Јавно комунално предузеће „Суботицагаз“ - Суботица
Szabadkai Gázművek Kommunális Kőzvéllalat - Szabadka
Јавно комунално подuzeће „Suboticaplin“ - Subotica

IZMENA KONKURSNE DOKUMENTACIJE JAVNE NABAVKE

JN 15/16

Nabavka i isporuka mašinskog materijala za izgradnju DGM

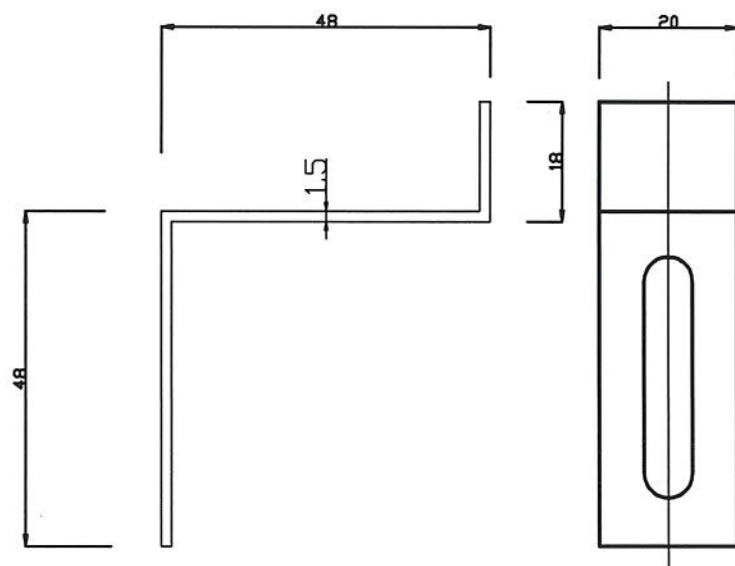
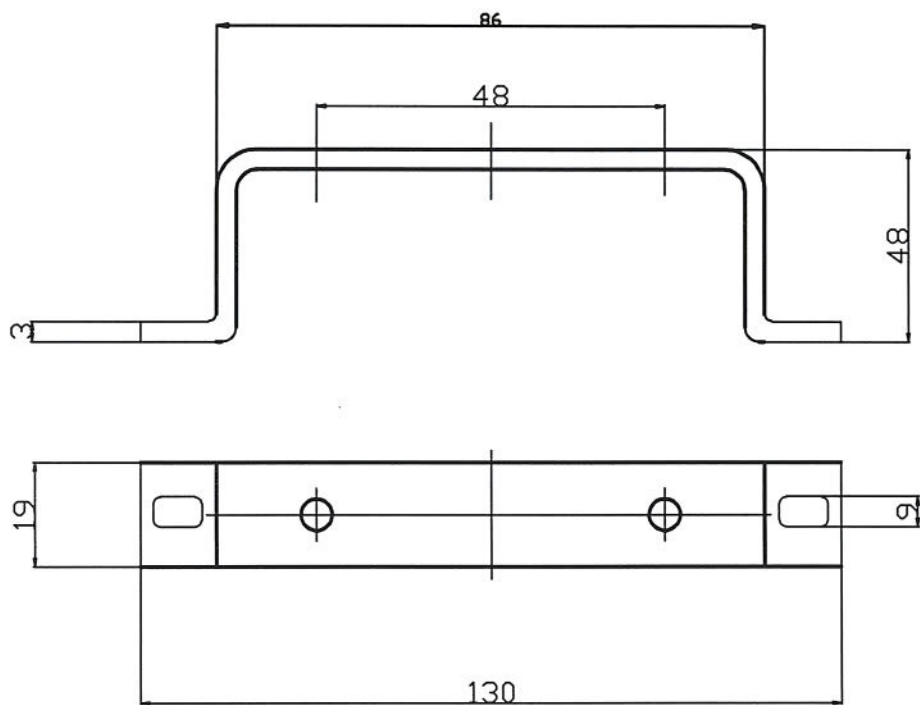
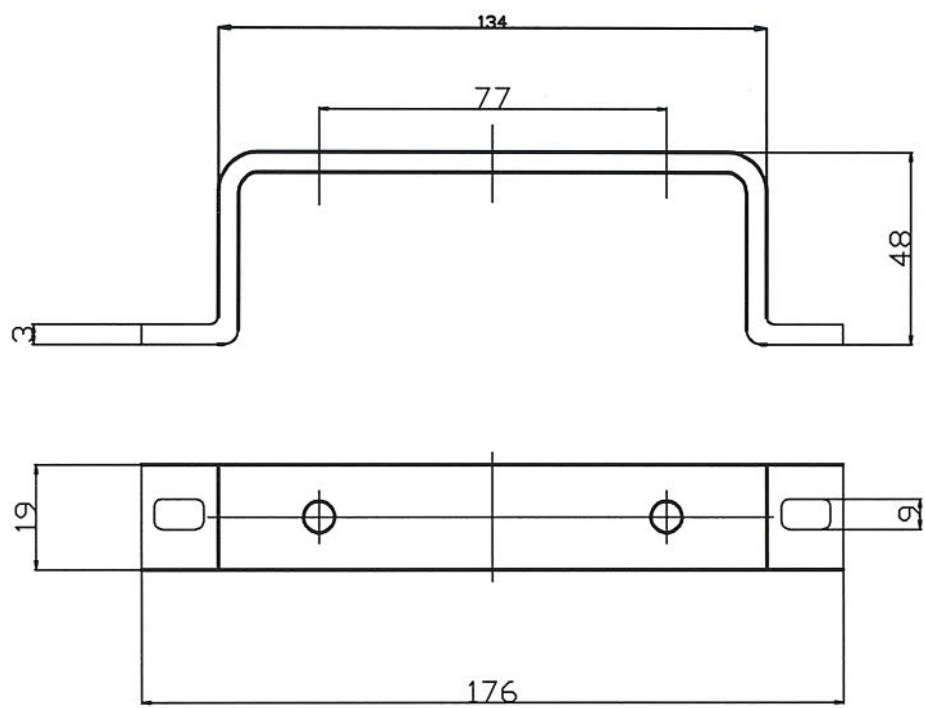
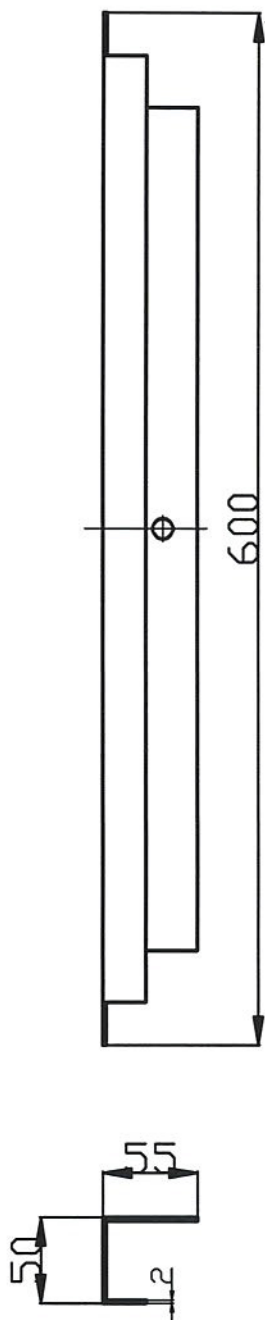
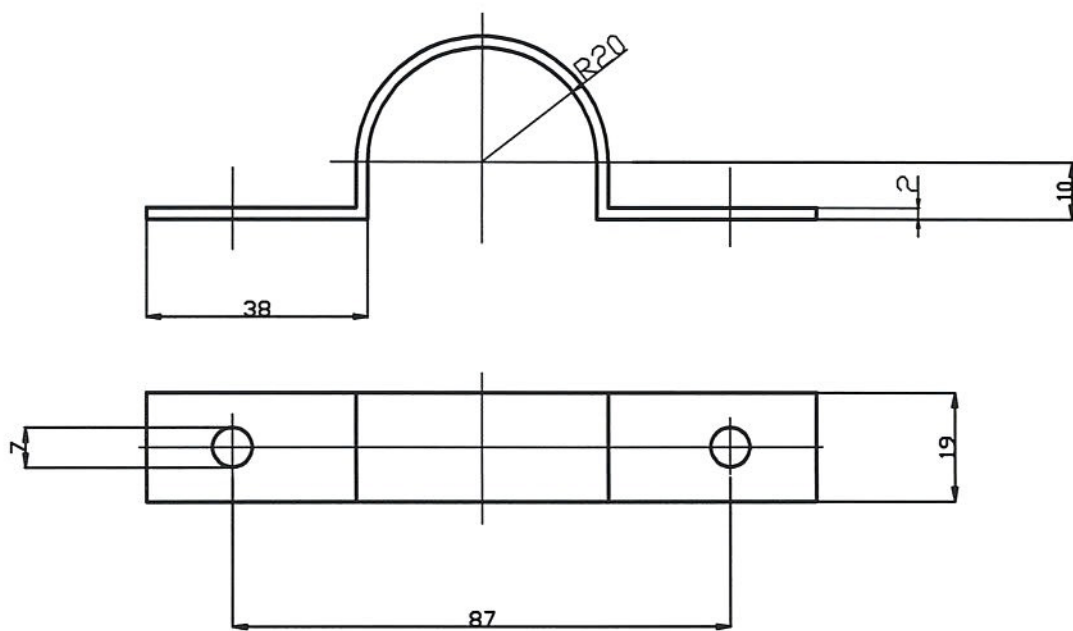
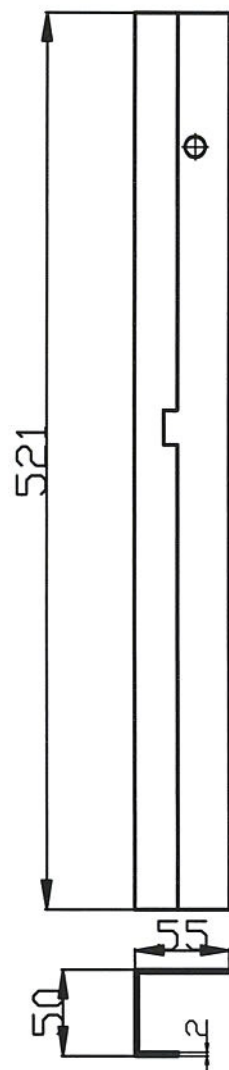
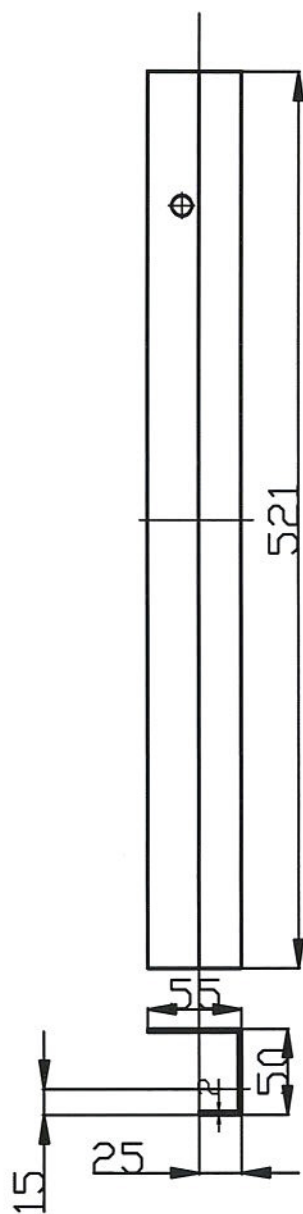
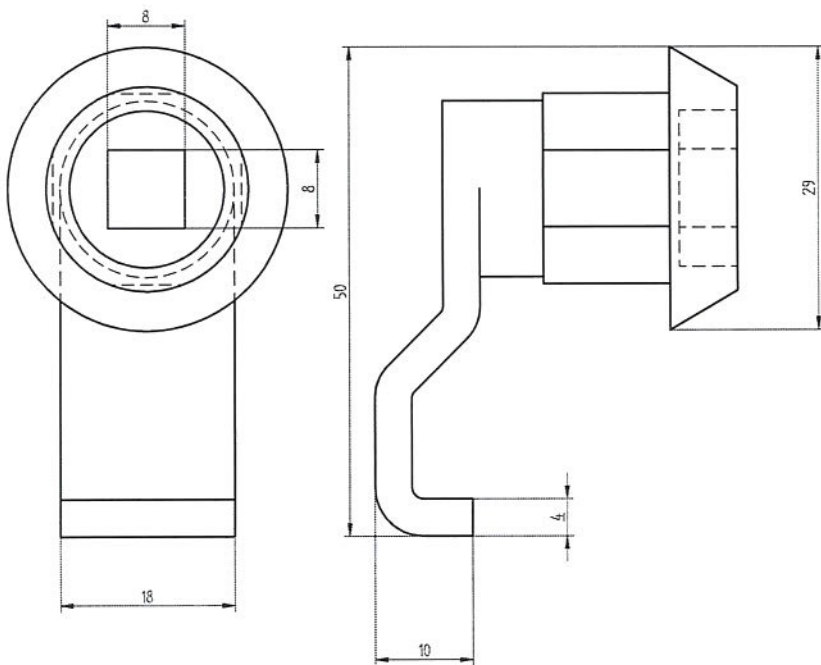
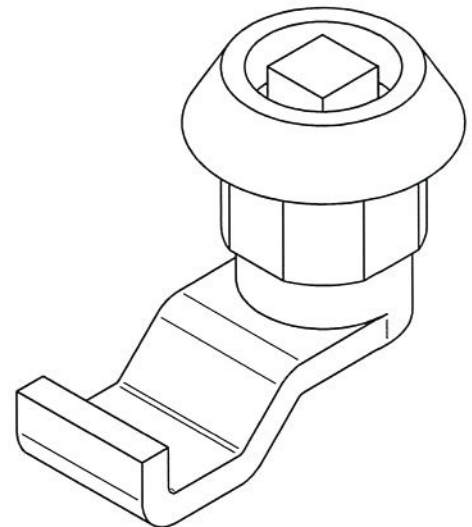
Izmena Br.2: Na strani br. 29, Partija 2: Nabavka i isporuka orman za kućno merno regulacioni set G-4, Opis ormana, menjaju se dimenzije i izmenjuju se sledeći crteži:
